# 改善箇所説明図

基準不適合発生箇所

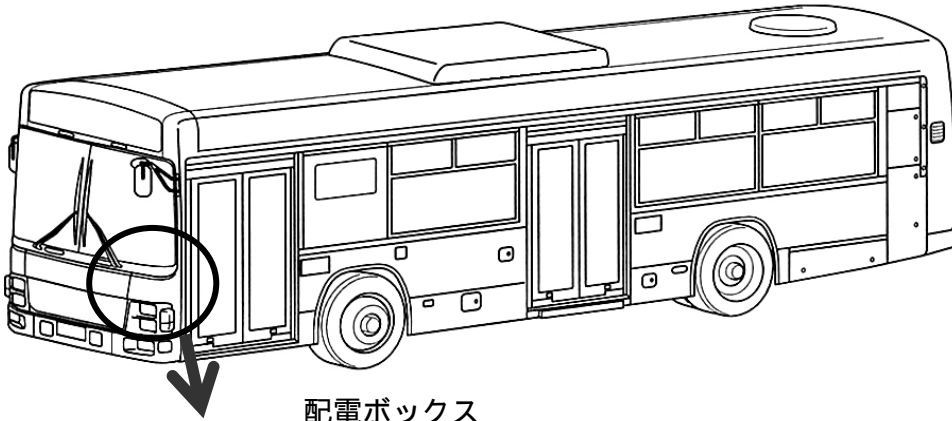
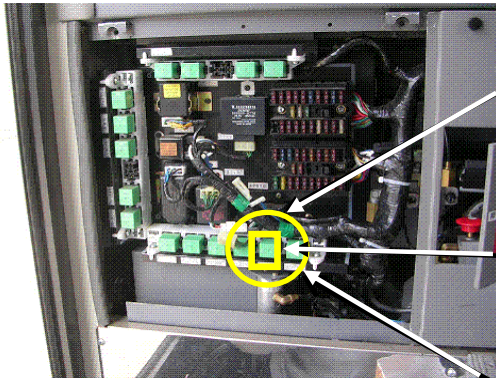
尾灯（テールランプ）及び前部霧灯（フグランプ）の電気回路が不適切なため、テールランプリレーを流れる電流値が大きく、リレーの接点が発熱することがある。そのため、当該部品の樹脂部及びコネクタ部が変形し、そのままの状態で使用を続けると、接触不良を起こし、尾灯などが点灯しなくなるおそれがある。

**改善の内容：** 全車両、フグランプの電気回路の配線を変更するとともに、テールランプリレーとリレーソケットを新品に交換する。
